### Rapport de contrôle d'installations électriques à basse et à très basse tension

RÉF. 122/2025/114687/D01:1

DATE DU CONTRÔLE ADRESSE DU CONTRÔLE 09/09/2025 (09:00 - 10:00) AGENT VISITEUR
Chemin des Deux Maisons 20-22 (étage 01) - 1200 Woluwe-Saint-Lambert

Chemin des Deux Maisons 20-22 TYPE DE CONTRÔLE Visite de contrôle vente ancienne installation (8.4.2.)

Schéma(s) unifilaire(s) de l'installation

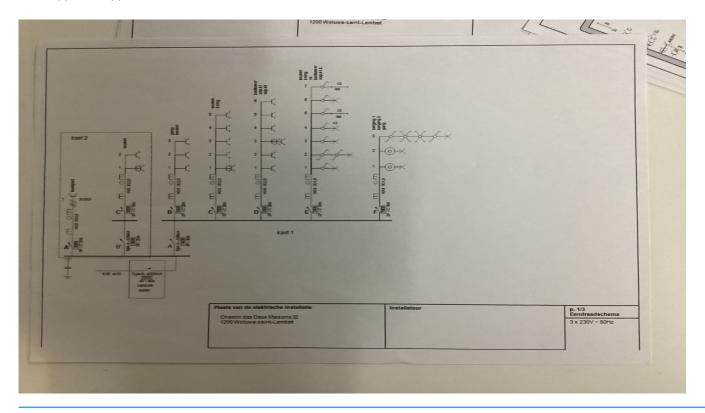
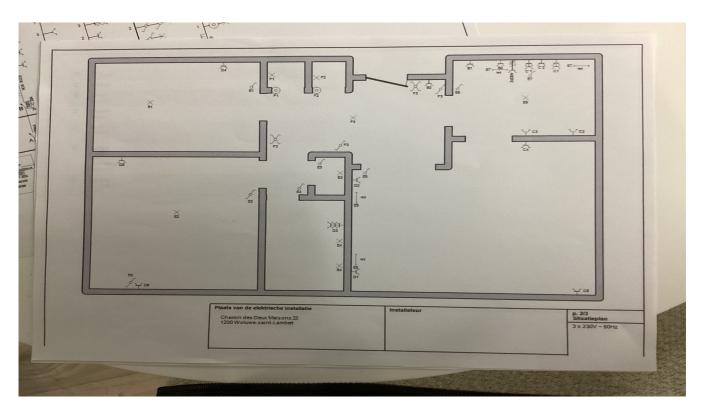
- Les schémas unifilaires et plans de position ne correspondent pas à la réalité. 3.1.2.;6.4.6.;6.5.7.;9.1.2.
- Les schémas unifilaires et plans de position ne sont pas conformes. 3.1.2.;6.4.6.;6.5.7.;9.1.2.
